*Objet : Réponse à la demande de compléments concernant le dossier Flacy (89) –
Projet d'ombrières agrivoltaïques – Ref 017276/KK P*

Figure 1- Plan des périmètres de protection des sources hautes (Source : PLUi)

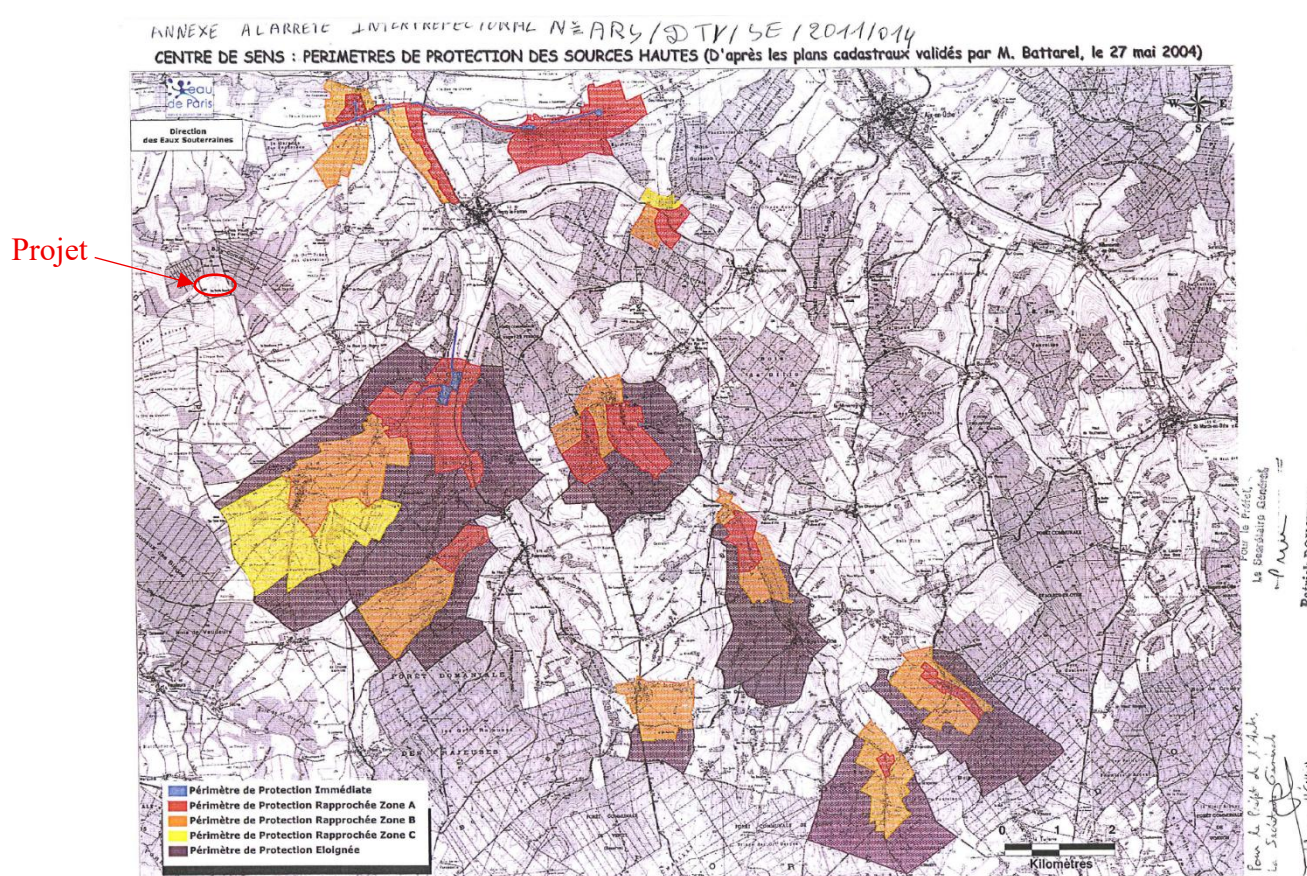
Le projet est situé à la fois sur l'aire d'alimentation de captage « Sources hautes de la vallée de la Vanne » et dans le périmètre de protection de captage éloigné PPE « 089_E_0013 ».

Conformément à la carte des périmètres de protection des sources hautes, présente en page 95 du document « 248900664_liste_sup_20210526 » présent en annexe du Plan Local d'Urbanisme Intercommunal de la Vanne et du Pays d'Othe (PLUi), le projet ne semble pas être situé dans l'un des périmètres de protection.

Figure 4 - Mesures paysagères envisagées

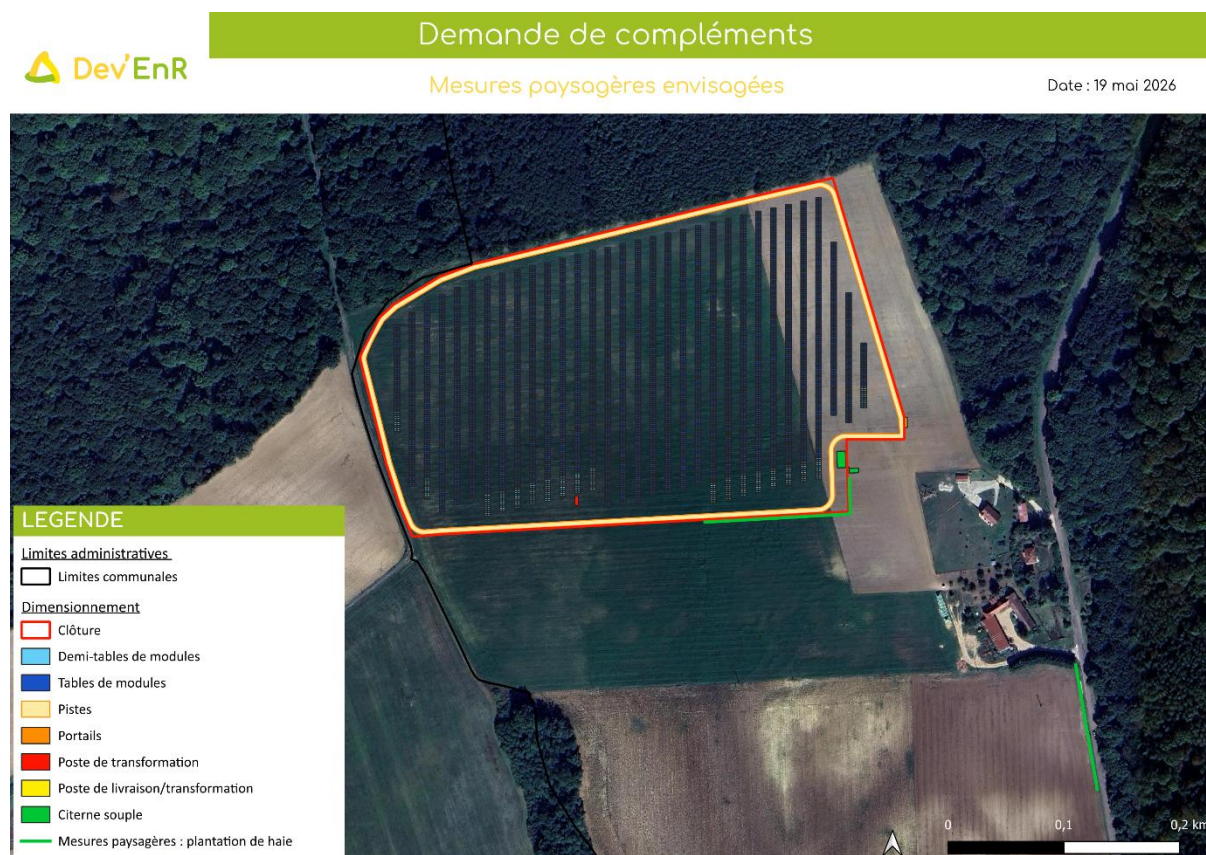
Votre projet est situé à proximité d'habitations au sud-est du site du projet et à proximité de deux routes à l'est et à l'ouest

Le projet est, en effet, situé à proximité d'une habitation et de bâtiments d'exploitation au sud-est, au lieu-dit « Les Petits Essarts ». Il s'agit de la maison d'habitation du propriétaire-exploitant du terrain concerné par le projet d'ombrières.

Des mesures paysagères sont prévues pour réduire l'impact visuel du projet :

- depuis la route départementale D141, à l'est : plantation d'une haie ;
- depuis la maison d'habitation : plantation d'une haie à l'angle sud-est du projet.

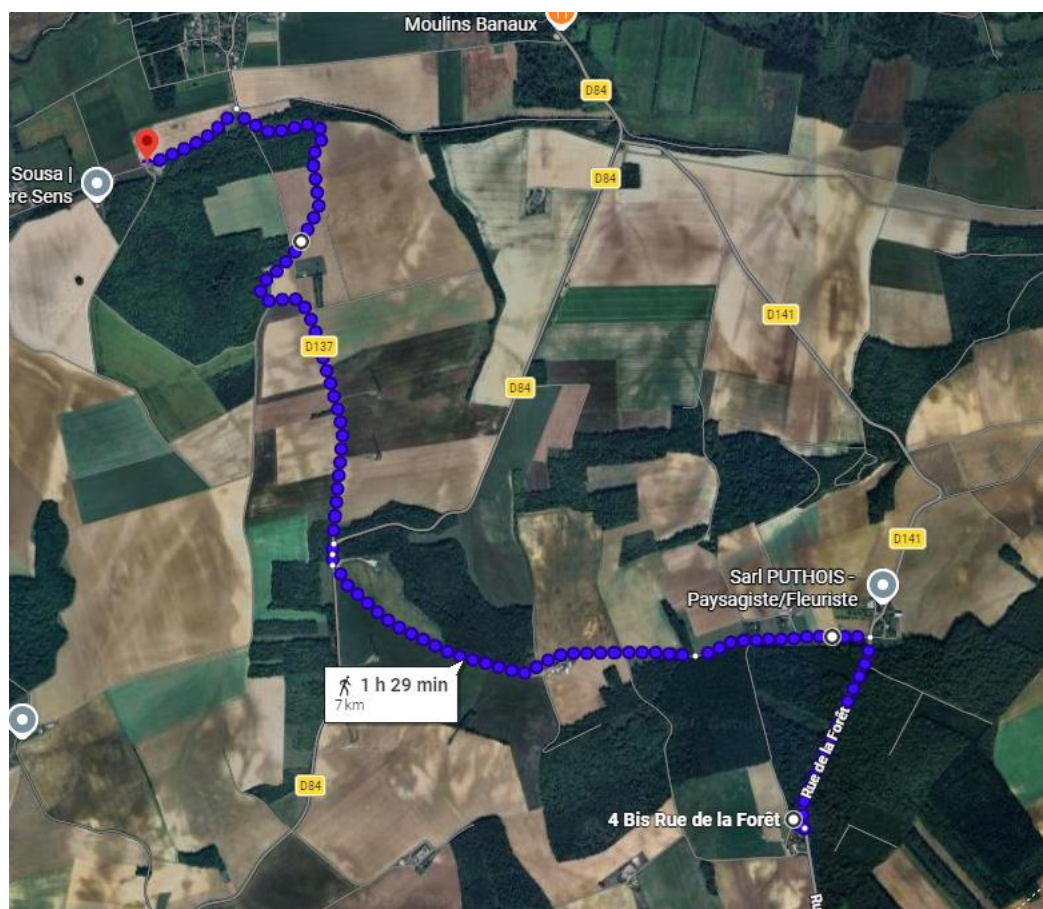
Préciser le tracé du raccordement prévisionnel sur un plan avec la distance prévue jusqu'au poste source de Molinons.

Le poste électrique le plus proche susceptible de pouvoir accueillir l'électricité produite par la centrale agrivoltaïque est situé sur la commune de Molinons, à une distance d'environ 7 km. Seule une étude détaillée réalisée par le gestionnaire de réseau permettra de connaître avec précision les possibilités de raccordement.

Le raccordement au réseau public est pressenti sur le poste électrique situé sur la commune de Molinons, à environ 7 km au nord-ouest. Pour rappel, ce raccordement reste du ressort d'Enedis. Le pétitionnaire ne maîtrise donc pas ces travaux (modalités, périodicité...).
